Název stavby: II/102 hr. hl. města Prahy-Štěchovice, rekonstrukce. ETAPA I.

II/102 hr. hl. m. Prahy - Štěchovice, rekonstrukce, I. etapa
Vyjádření autorského dozoru č. 76 - ZBV č. 16

Věc: Stanovisko TDS k návrhu ZBV č. 16 SO 251 Opěrné zdi Praha-Měchenice - vlevo.

17

Věc: SO 251 – Úprava úrovně základové spáry vybraných DÚ

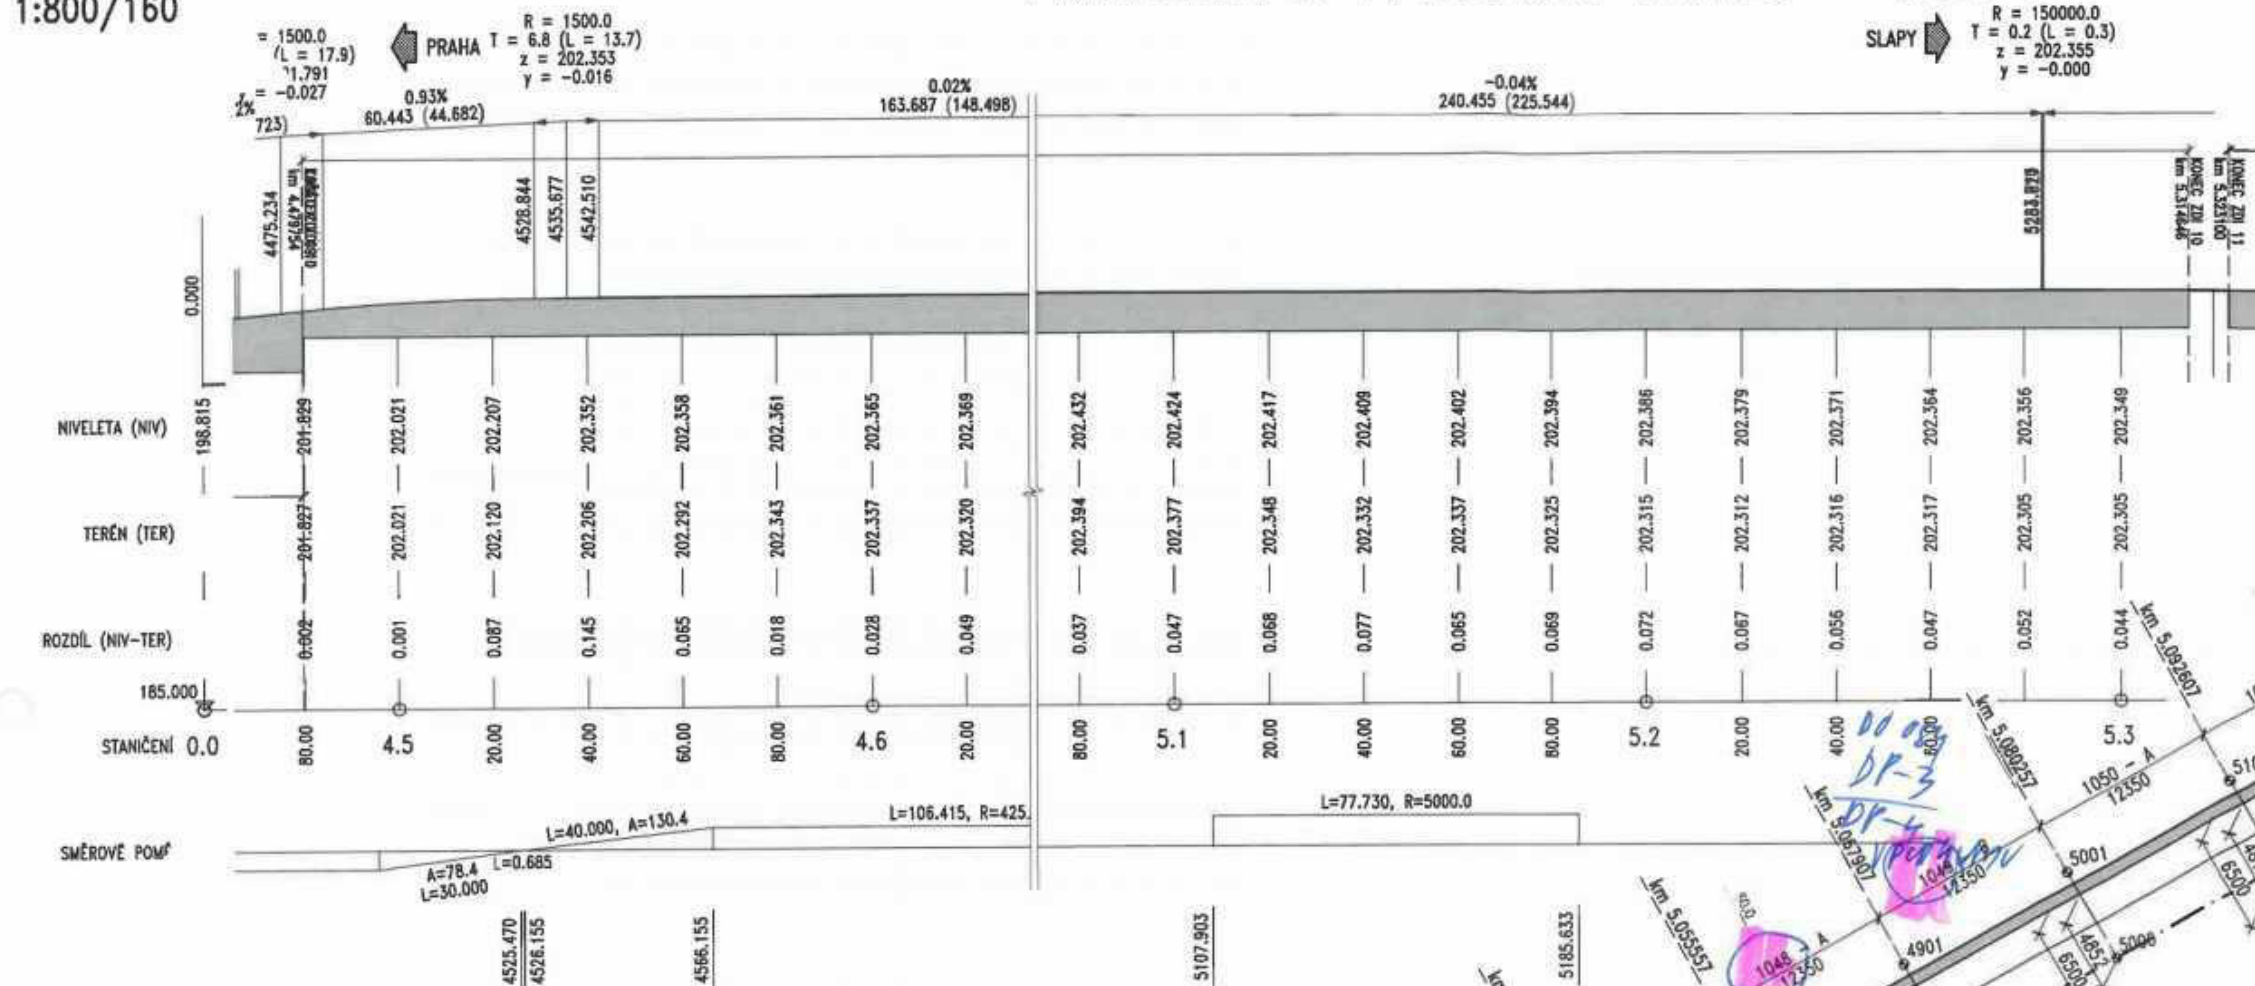
Byli jsme informováni o změně geologické skladby v oblasti SO 251, úsek 10. Skutečně zjištěné geologické poměry se liší od předpokladů projektové dokumentace.

Dne 30. 9. 2022 jsme obdrželi výsledky dynamických penetrací s hodnotami plášťového tření. Provedeny byly celkem 4 zkoušky. Jejich poloha je zřejmá ze zákresu do půdorysu. Sondy DP-3 a DP-4 leží cca ve stejném staničení. Liší se pouze svoji vzdáleností od vodoteče. Pro vyhodnocení byla uvažována méně příznivá sonda (DP-4). Údaje ze zkoušek a situace jsou přílohou vyjádření.

Provedli jsme posouzení založení opěrné zdi na nově zjištěnou geologii. Navrhujeme následující úpravu:

- délka přední mikropiloty (k vodoteči):
 - kořen 10.15 m,
 - přesah do základu 0.35 m,
 - celkem 10.5 m,
- délka zadní mikropiloty (od vodoteče):
 - kořen 7.65 m,
 - přesah do základu 0.35 m,
 - celkem 8.0 m,
- rastr předních i zadním mikropilot zůstává beze změny.

Návrh platí pro geologii a parametry odpovídající údajům ze zaslaných dynamických penetrací.

Bourání konstrukcí ze železobetonu - řezy

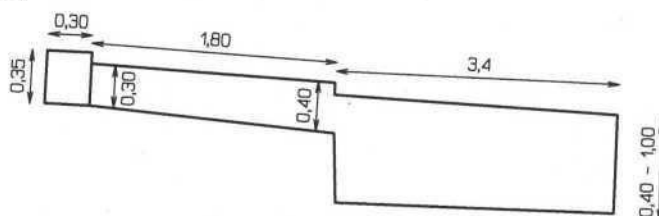
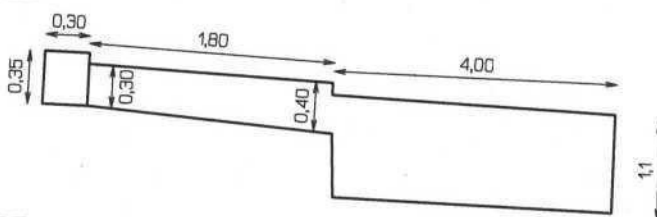
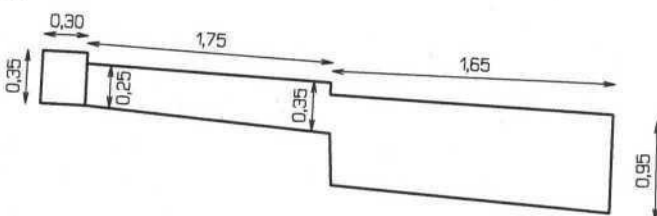
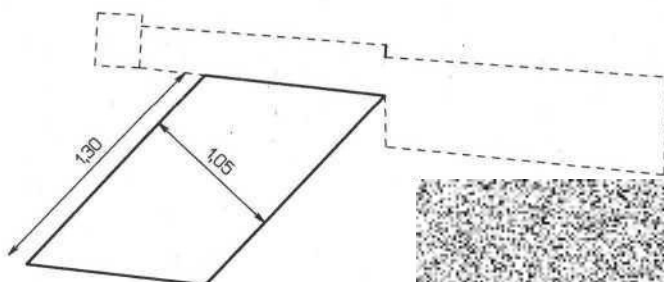
Při demoličních pracích stávajícího stavu ŽB zdi na objektu SO 251 v místě plánované zdi 09, zhotovitel provedl geodetické zaměření stávající zdi před demolicí a v jejím průběhu, a byl proveden výpočet skutečného objemu kubatury ŽB zdi.

V SoD a navržené RDS je stanovena kubatura ŽB zdi v objemu 221,1 M3, po zahájení demoličních prací a geodetickém zaměření je skutečná kubatura stávající ŽB zdi **254,1 M3**

Dále byla před stávající ŽB zdí odstraněna dlažba z lomového kamene na MC včetně podkladu v kubatuře **163,8 M3** dle položky z SoD v objektu SO 101, která je již vyčerpána a navyšuje se:

Řešení změny RDS – zjištěna větší mocnost žel.bet. zdi viz geodetické zaměření a fotodokumentace. Pod stávající žel.bet. deskou se nacházela dlažba z lomového kamene.
